bauvorhaben:	der architekt:	
neubau der berghütte am skilift stockinger 72250 freudenstadt/lauterbad flst.-nr.: 1695/2		
bauherr:	der bauherr:	
stefen schillinger amseweg 5 72250 freudenstadt/lauterbad

planverzeichnis	zeichnung:	maßstab:	format:
020 bodenplatte / entwässerung	erdgeschoss	1:50	59,4 / 84,1
021 erdgeschoss	planphase:	datum:	plan-nr.:
022 dachgeschoss	werkplanung	17.01.2014 rh	1304-021f
023 schnitt a-a, b-b

erdgeschoss
rfb efh = ± 0.00 = +756.800 m

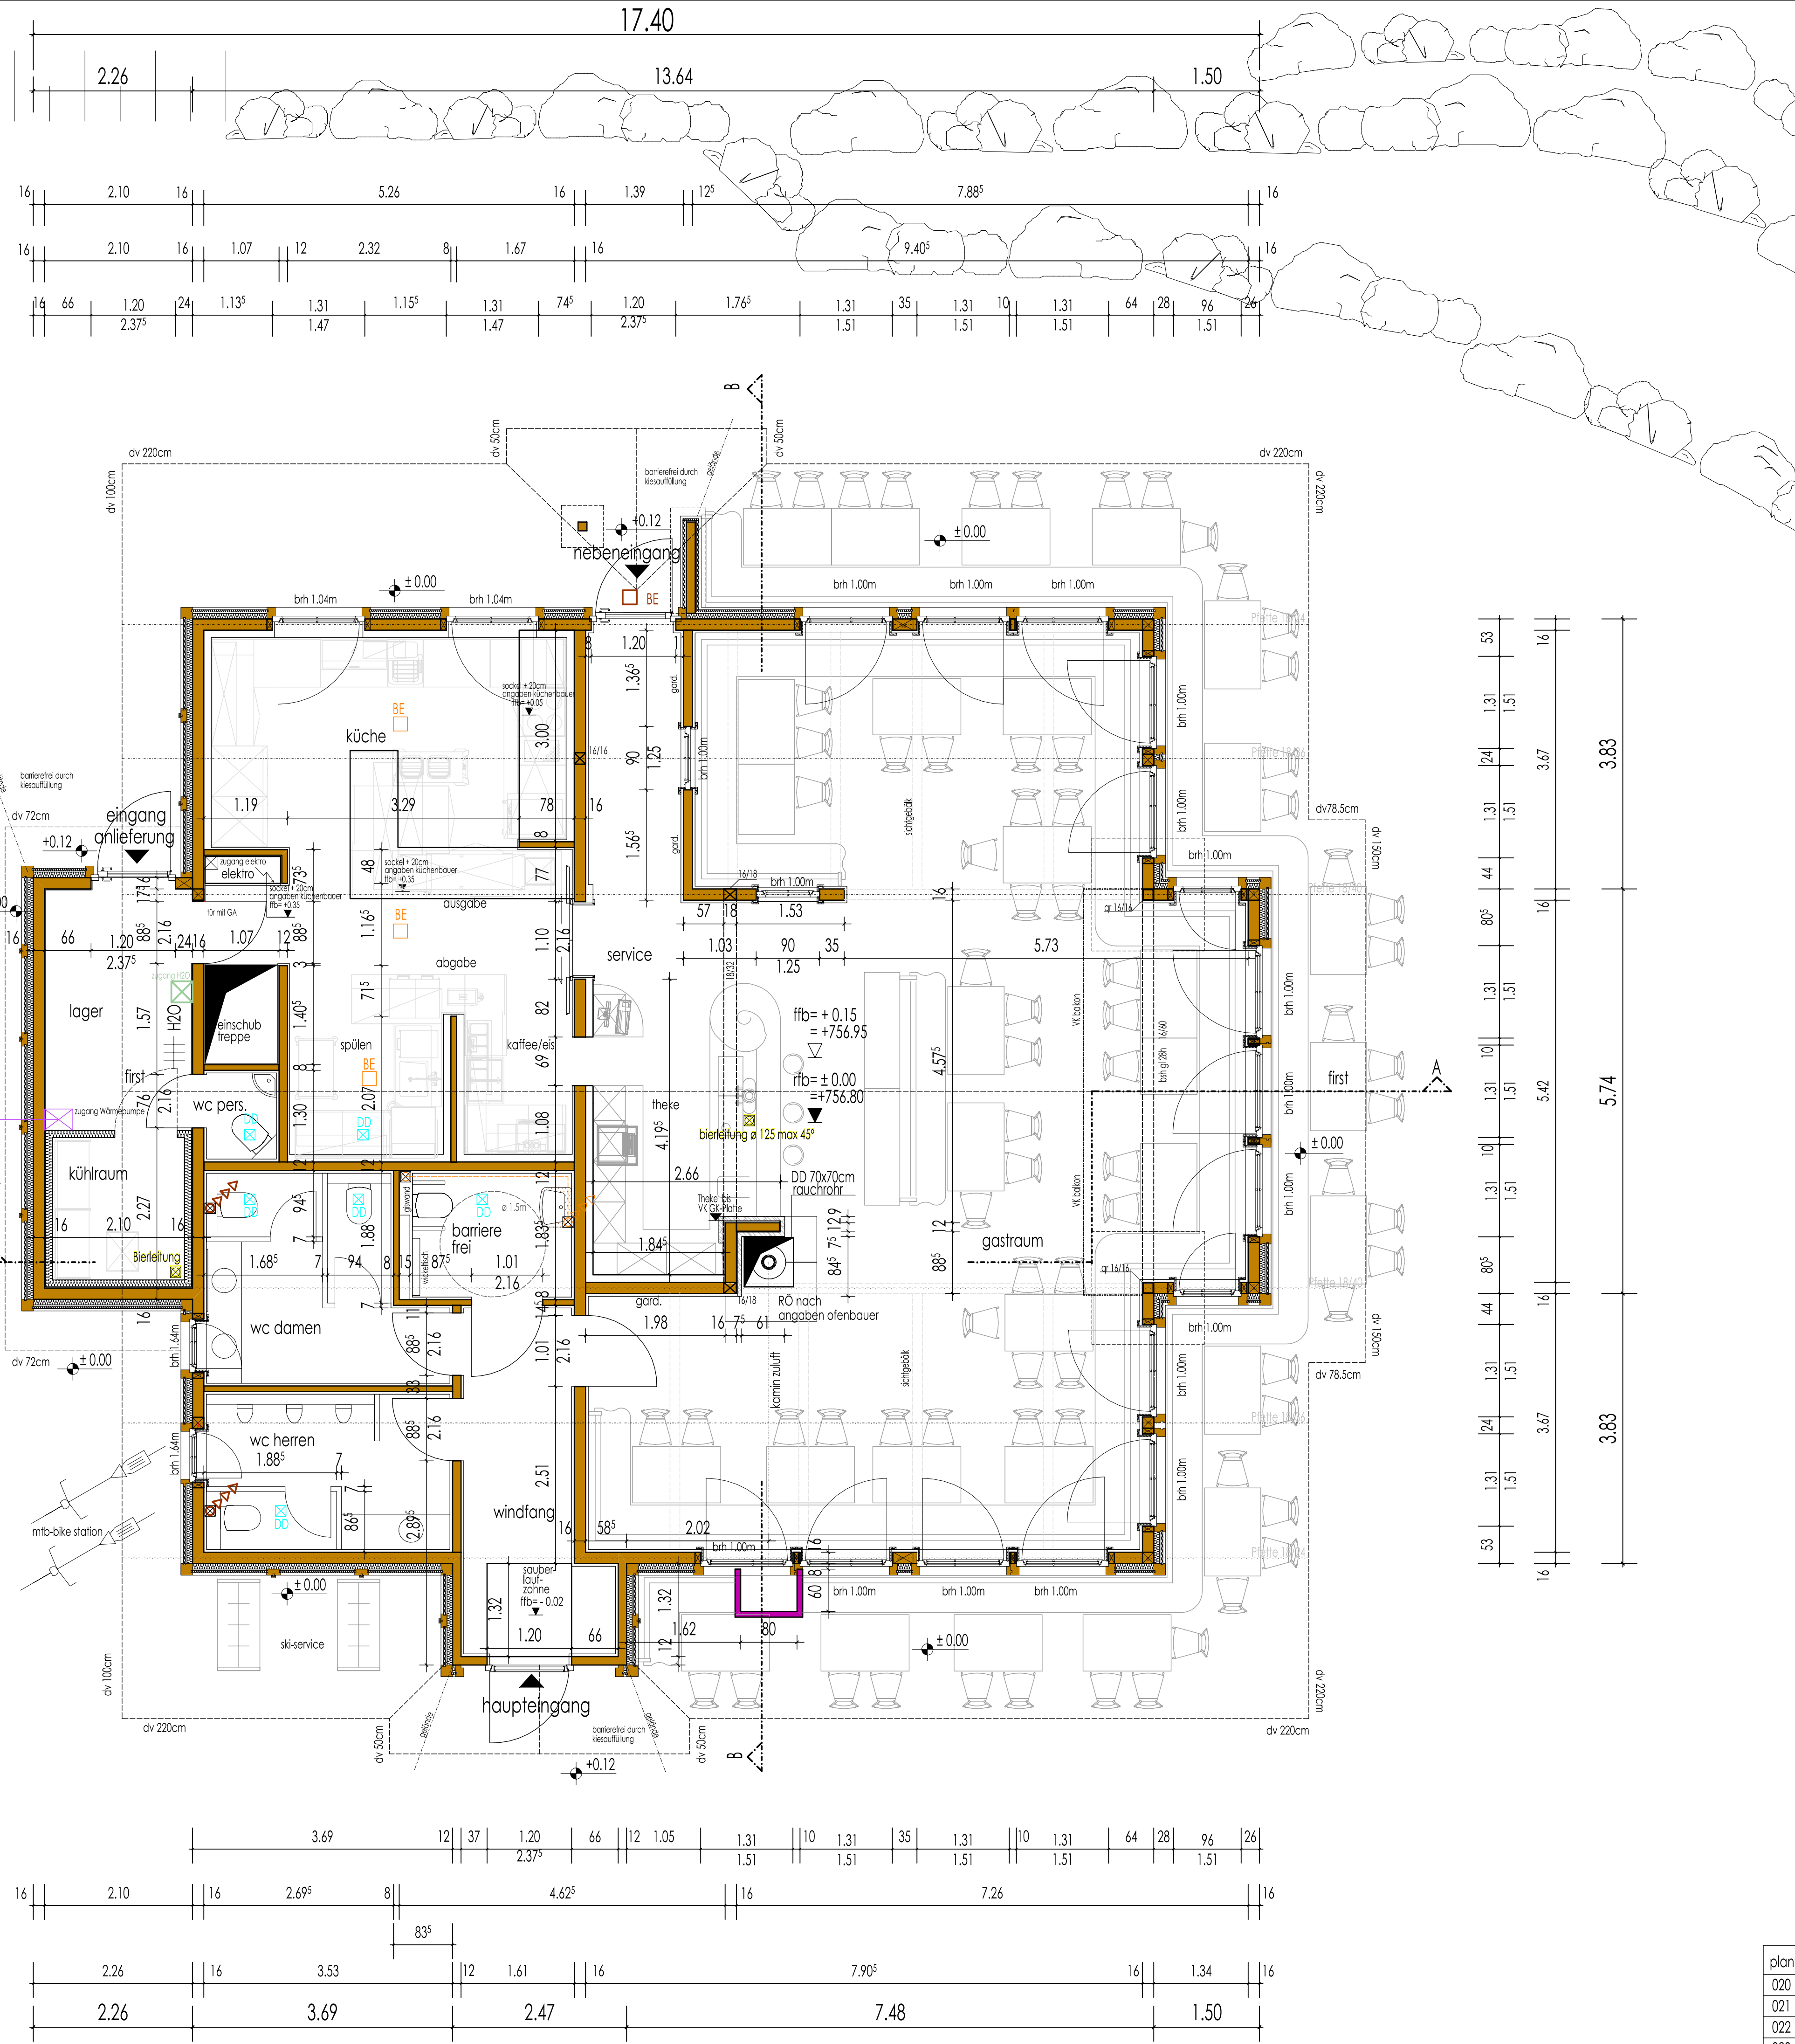
- sämtliche öffnungen ab rfb!!
- strangenlüftung fettabscheider
in deckengebälk nach lärer wand verschieben
